Construction d'une plateforme de mobilités sur le site AgriCo

Mandats d'étude parallèles à un degré en procédure sélective selon le règlement SIA 143

Rapport final du Collège d'experts

Octobre 2022

Ligne durable

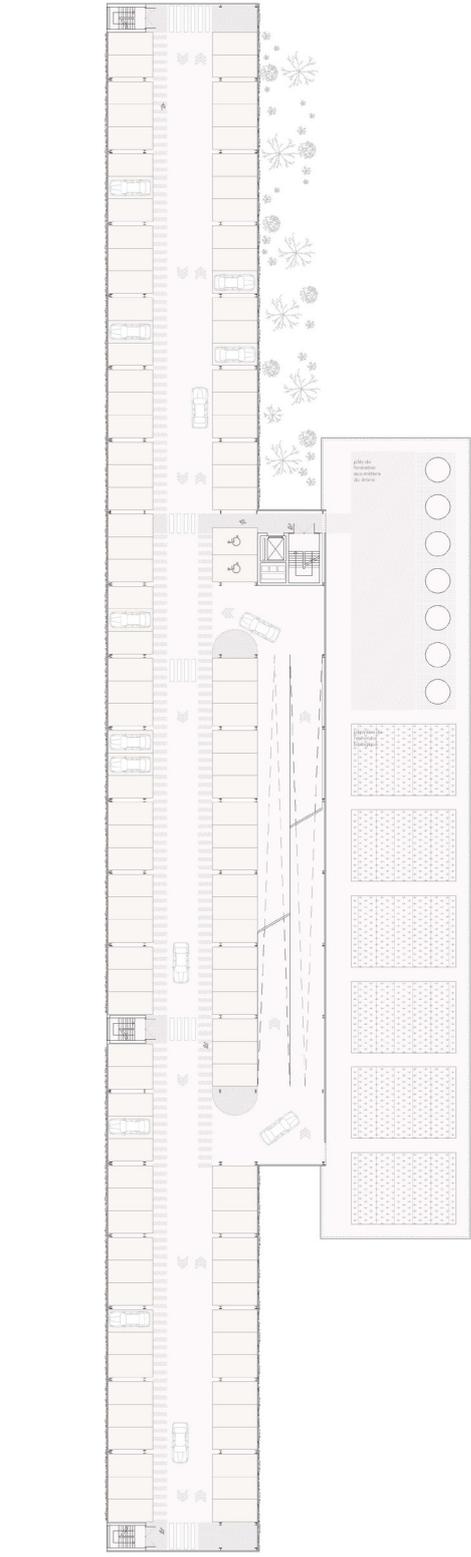
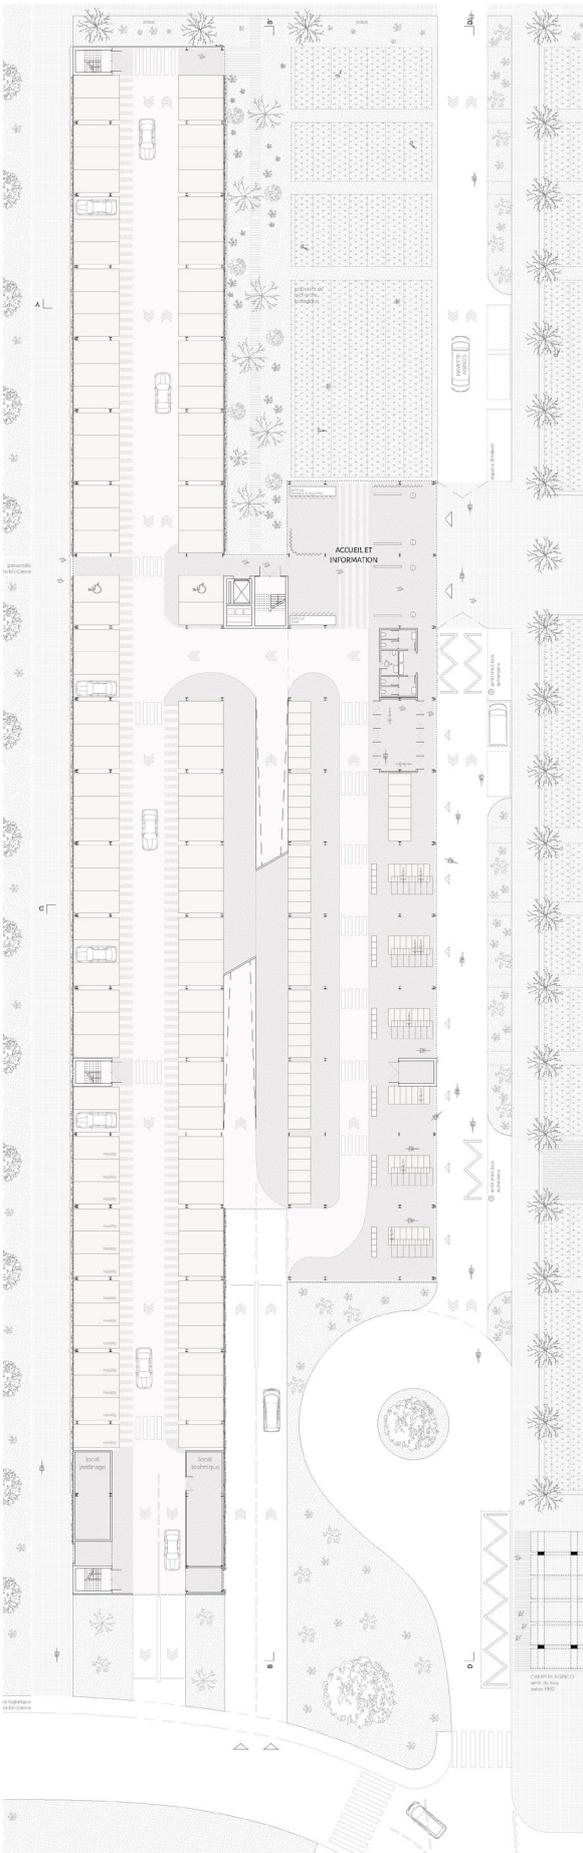
Le projet trouve la bonne échelle et la proposition de « bâtiment fin » est appréciée par le Collège d'experts pour sa légèreté. La haute qualité de l'espace d'entrée proposée dès la phase 1 est soulignée. La forme et la structure de l'ouvrage sont bien pensées. Le rapport volumétrique avec les bâtiments patrimoniaux à proximité est très convaincant. L'espace latéral couvert offre également une flexibilité des affectations sur le long terme, ce qui séduit le Collège d'experts.

Le travail réalisé sur le phasage du projet, la réversibilité du parking-silo et les réflexions portées sur la réaffectation du bâtiment sont très appréciés par le Collège d'experts. Ils constituent les points forts du projet. La notion de réversibilité se retrouve même dans la structure des places de stationnement.

L'approche sur l'organisation des flux est jugée positivement. La séparation des flux voitures et mobilités douces permet de garantir la sécurité des usagers.

L'emplacement de l'accueil, les dimensions de la cage d'escalier et le nombre d'ascenseur restent toutefois à approfondir et à requestionner.

D'un point de vue technique, le Collège d'experts apprécie la faible épaisseur des planchers qui permet de réduire la hauteur du bâtiment. Avec le type de construction choisi et les charges utiles différenciées prévues, le projet est adapté à un changement d'affectation des locaux grâce la suppression d'un plancher sur deux. Enfin, le système statique de la structure porteuse est relativement simple et cohérent. La végétalisation de la façade est également appréciée mais reste toutefois à approfondir.

Être roseau

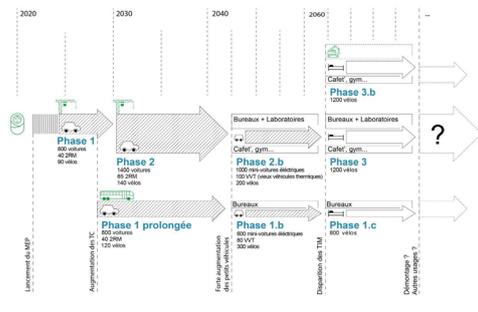
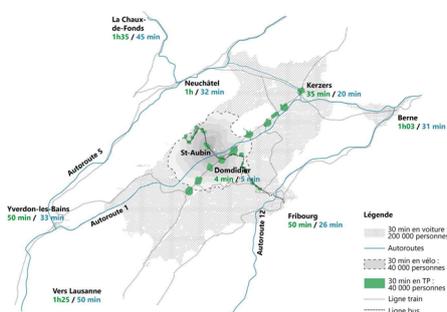
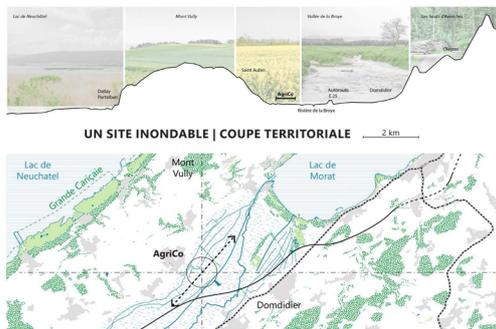
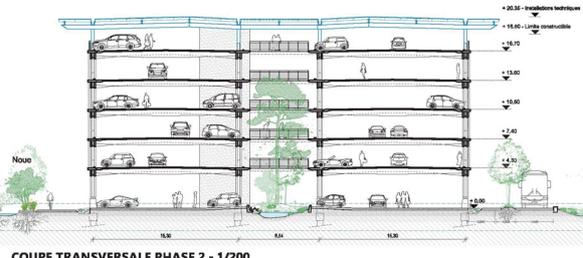
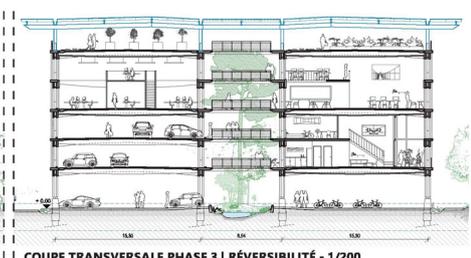
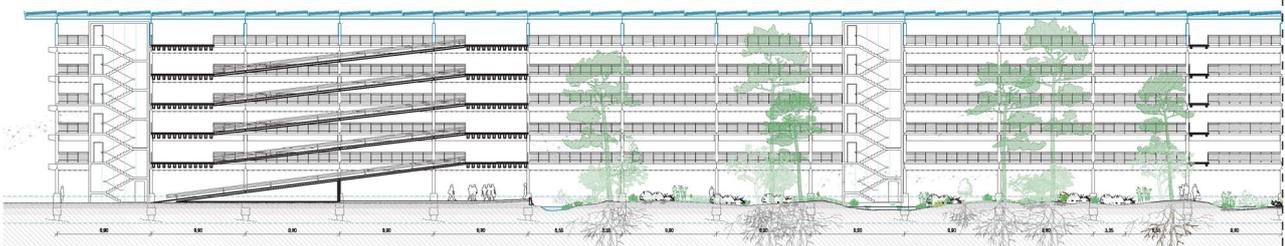
Le Collège d'experts salue la lecture et l'analyse du territoire. Le concept urbanistique proposé est intéressant et permet une activation de la place à proximité du bâtiment 1720. Le Collège d'experts apprécie la proposition d'une toiture intégralement constituée de panneaux photovoltaïques, toutefois cette superstructure augmente fortement les hauteurs de l'ouvrage et ainsi son impact visuel depuis l'environnement proche et depuis l'entrée du site AgriCo. La végétation proposée dans la fosse sur pratiquement toute la longueur du bâtiment ne convainc également pas le collège d'experts.

Bien que l'expression architecturale des bâtiments ait été retravaillée entre le premier dialogue et le dialogue final, celle-ci reste ambiguë selon le Collège d'experts. De même, la proposition d'une pépinière clôturée temporaire n'est pas jugée pertinente par le Collège d'experts.

Le projet répond favorablement au critère de durabilité par une empreinte faible et un phasage évolutif. Toutefois, avec une charge utile sur les planchers qui reste la même que celle applicable

pour un parking traditionnel (bâtiment cat. F, selon SIA 261), les possibilités pour une réaffectation des locaux restent relativement limitées.

Le Collège d'experts juge la proposition d'adaptation de l'itinéraire du bus intéressante. La gestion des mobilités a toutefois été très peu abordée lors du Dialogue final et cette thématique reste ainsi peu claire pour le Collège d'experts. Les dimensions des places de stationnement (largeur des places) dans le parking-silo sont inférieures aux recommandations de la nouvelle norme VSS pour ce type de bâti.

Le Collège d'experts relève divers avantages constructifs de l'ouvrage. En effet, la légèreté de la structure porteuse a un effet favorable sur les fondations du bâtiment et sur les forces agissant sur la structure en cas de séisme. De plus, l'absence de piliers intérieurs facilite la circulation et améliore la vue à l'intérieur du parking.

Toutefois, le Collège d'experts relève qu'avec la largeur relativement fine et les grandes portées prévues pour les nervures en forme de ventre de poisson, les travaux de remise en état de la structure porteuse nécessaires à la suite d'un incendie dans le parking, pourraient être relativement complexes, même si les normes applicables en matière de protection incendie sont respectées.

L'aile ou la cuisse

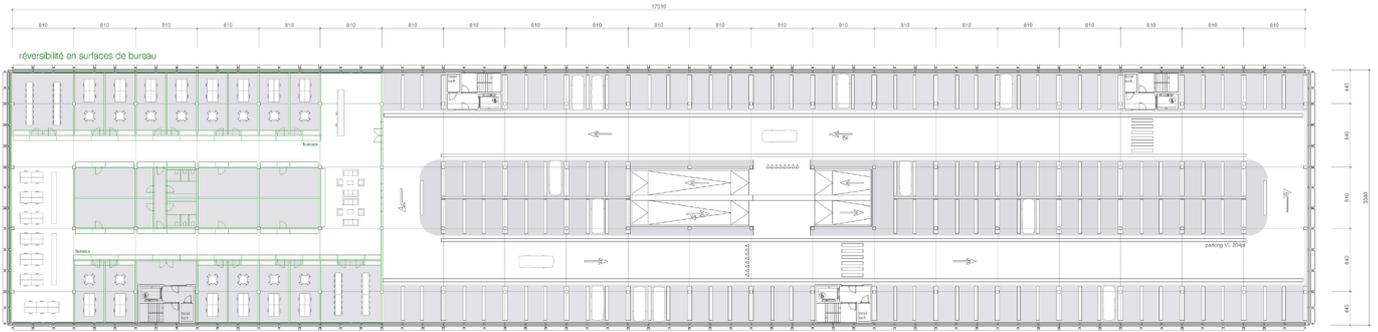
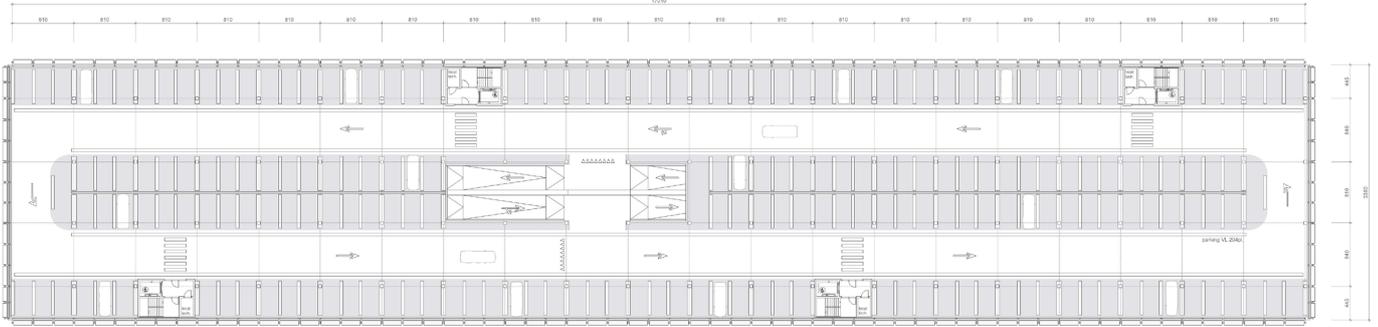
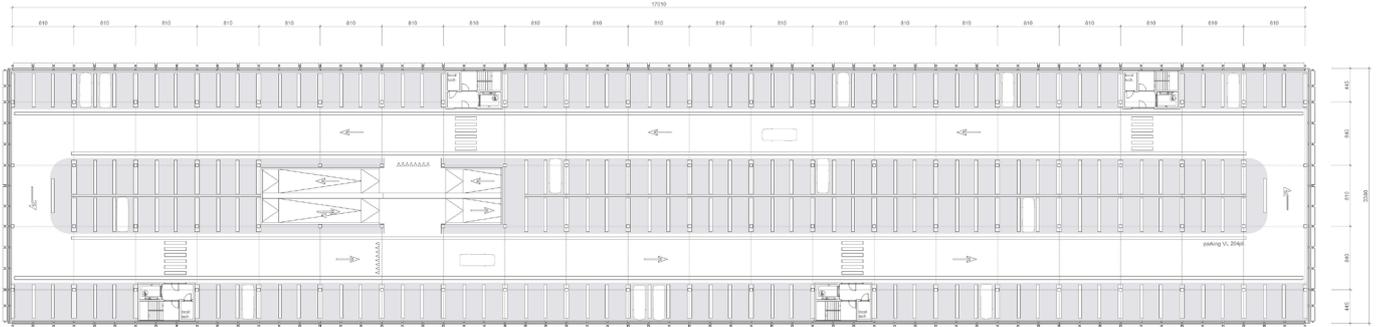
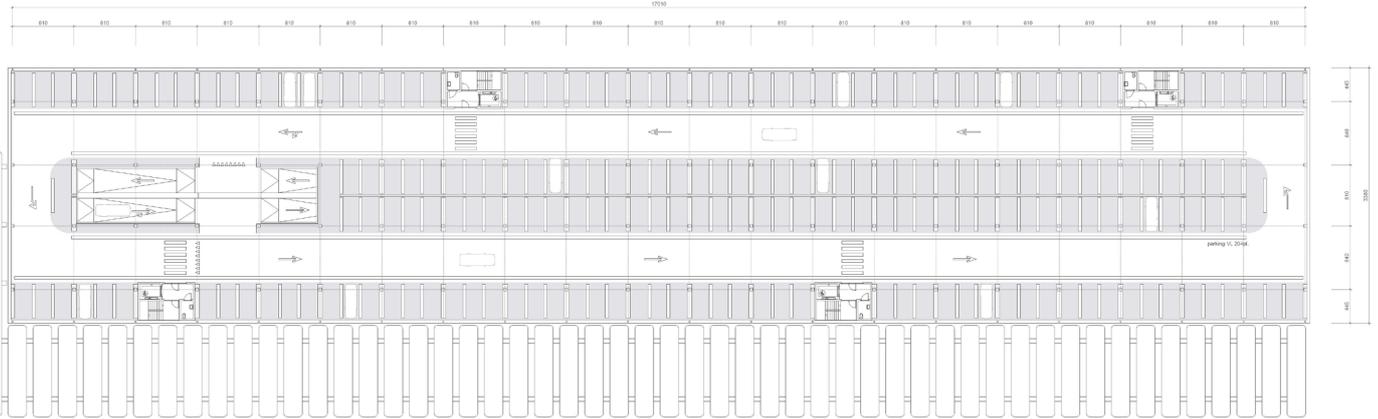
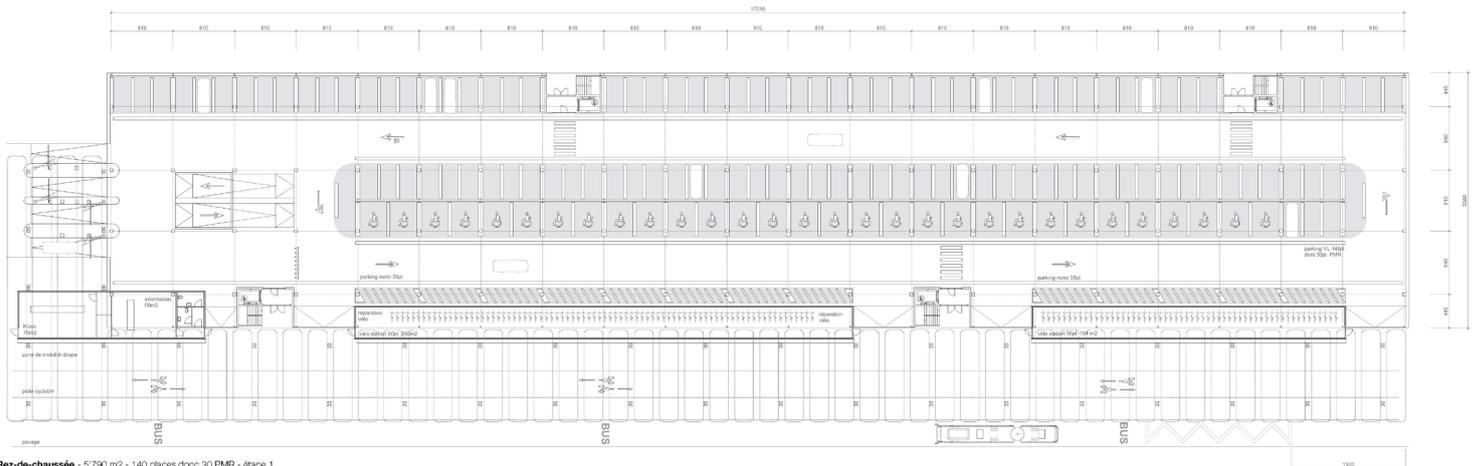
Le projet répond au programme et présente le nombre de places de stationnement demandé. Toutefois, le Collège d'experts précise que les coursives dépassent du périmètre d'implantation de la construction défini par le PAC. Les débordements du périmètre ne sont pas autorisés.

Le Collège d'experts apprécie la réutilisation des éléments préfabriqués en U. La contextualité et le respect de l'identité du site sont ainsi formellement assurés. Toutefois la nécessité de réutiliser les éléments en U sur toute la longueur de la coursive ne convainc pas. Les usages proposés ne semblent pas justifier l'investissement nécessaire pour la coursive.

Le Collège d'experts souligne la monotonie du projet et le rapport volumétrique qui ne correspond pas aux bâtiments à proximité. L'aspect qualitatif des espaces proposés interroge et les visualisations du projet montrent des espaces peu accueillants.

L'installation de panneaux solaires en façade est intéressante, mais réduit fortement la perméabilité visuelle du parking-silo.

La proposition d'une surélévation du bâtiment en phase 2 ne convainc pas le Collège d'experts. Si l'étape 2 n'est pas réalisée, le périmètre

d'implantation serait toutefois construit dans son intégralité.

De même, la hauteur réduite des étages limite fortement les possibilités de réutilisation des locaux en cas de réaffectation du bâtiment.

Le Collège d'experts juge intéressant la proposition de rampe en cascade ainsi que la proposition d'une entrée automobile séparée des flux modes doux.

Le Collège d'experts relève divers avantages constructifs de l'ouvrage. En effet, la légèreté de la structure porteuse a un effet favorable sur les fondations du bâtiment et sur les forces agissant sur la structure en cas de séisme. Le type de pieu prévu pour les fondations convient également. Toutefois, les quantités élevées de bétons prévues au niveau du radier ne sont, selon le Collège d'experts, pas appropriées et les dimensions de la section prévue pour les sommiers secondaires des planchers des étages ne sont pas optimales.
